**Baugebiet Am Steintor/Petersheide/Petersdamm (B-509),
Beschlussvorlage V 0407 2024 zum Straßenendausbau für die BV-Sitzung am 27.08.2024**

- Bürgerantrag -

ANLAGE zum Schreiben vom 15.08.2024**Details/Änderungsvorschläge zu kritischen Bereichen**

Zu Karte 2

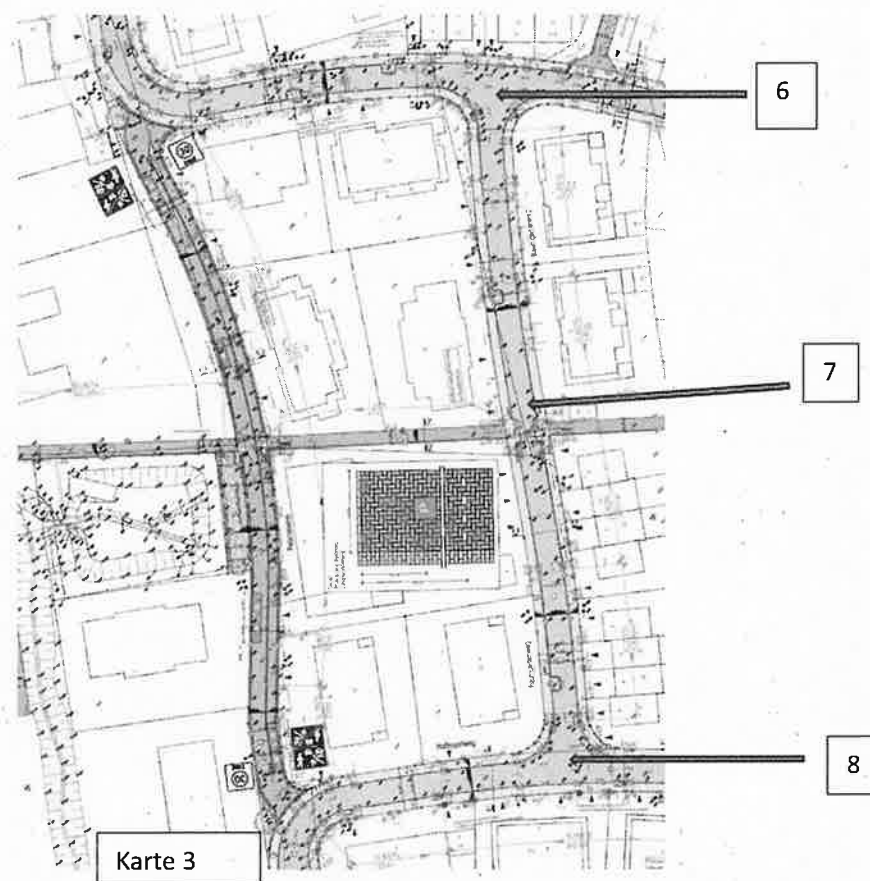
Einfahrt / Ausfahrt: Petersdamm / Jakob-von-Korbach-Weg

Pfeil 4 und 5: An dieser Stelle fahren die Autofahrer auf dem Jakob-von-Korbach-Weg in beide Fahrtrichtungen zu schnell und schneiden die Kurve, obgleich hier die Verkehrsregelung „Rechts vor Links“ gilt.

Zu bedenken ist an dieser Stelle insbesondere, dass es sich um Zuwegungen zur Grundschule und zur Kita handelt. Schulwege und Kitawege erfordern besondere Maßnahmen zur Sicherheit der Kinder. Eine großflächige Aufpflasterung in diesem Kreuzungsbereich z.B. bewirkt hier die Reduktion der Fahrgeschwindigkeit besonders auf dem Jacob-von-Korbach-Weg und schafft so Verkehrssicherheit für die Fußgänger, insbesondere für die Schul- und Kitakinder.

Mögliche Maßnahmen an den Gefahrenstellen Karte 2, Pfeile 4, 5:

- Aufpflasterungen /Schwellen (Pfeile 4, 5)
- Querungsmöglichkeiten durch Einschnürung der Fahrbahn/Reduzierung der Fahrbahnbreite, Fußgängerüberwege

Zu Karte 4

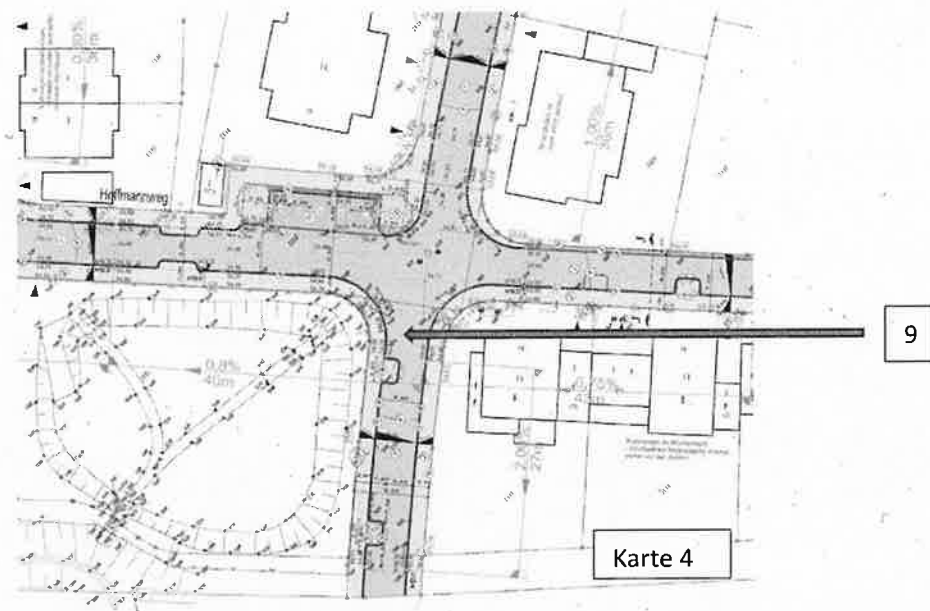
Stichstraße südwestlicher Heilbronweg (östlich des Regenrückhaltebeckens am Hoffmannweg)

Pfeil 9: Dieser Straßenabschnitt südlicher Heilbronweg (ca. 40 m) verfolgte planerisch ursprünglich den Zweck, ein damals (2016) für die nahe Zukunft geplantes Baugebiet südwestlich des Hoffmannweges verkehrlich anzuschließen. Diese Bebauung wird jedoch vorerst, d.h. in naher und mittlerer Zukunft nicht erfolgen. Lt. Baulandprogramm 2022-2025 und Ratsbeschluss vom 26.10.2022 ist die entsprechende Fläche nicht mehr als „Bauland“, sondern als „planerische Reserve“ bzw. „Wohnbaulandpotenzial für spätere Jahre“ klassifiziert.

Dies bedeutet, dass hier für mindestens die nächsten 20 – 30 Jahre keine Anschlussbebauung stattfinden wird, wenn das dann aufgrund verschärfter Umweltkriterien überhaupt noch möglich ist.

Wenn dieses Straßenstück wie im Ausbauplan vorgesehen gebaut wird, hat es lange Jahre oder nie eine Verkehrsfunktion. Das könnte durch eine (vorläufige) Ersatzmaßnahme gut geändert werden.

Zu erinnern ist daran, dass für das Wohngebiet anfänglich ein Quartiersplatz eingeplant war. Diese Begegnungs- und Kommunikationsmöglichkeit musste dann der Verdichtung von 180 auf 240 Wohneinheiten oder mehr weichen. Der Quartiersplatz wurde daraufhin zugunsten des gesetzlich vorgeschriebenen Kinderspielfeldes gestrichen.

Die 10,5 m breite und ca. 40 m lange Sackgasse am Regenrückhaltebecken mit ihren insgesamt 420m² Fläche bietet sich dazu an, sie – zumindest zeitlich befristet – den Bewohnern als Ersatz für den entfallenen Quartiersplatz mit einer entsprechenden Ausstattung zur Verfügung zu stellen: Bäume, Grünflächen, Sitzgruppen sowie z.B. eine Boulebahn wären eine gute Grundlage für Kommunikation, Begegnung und Integration.
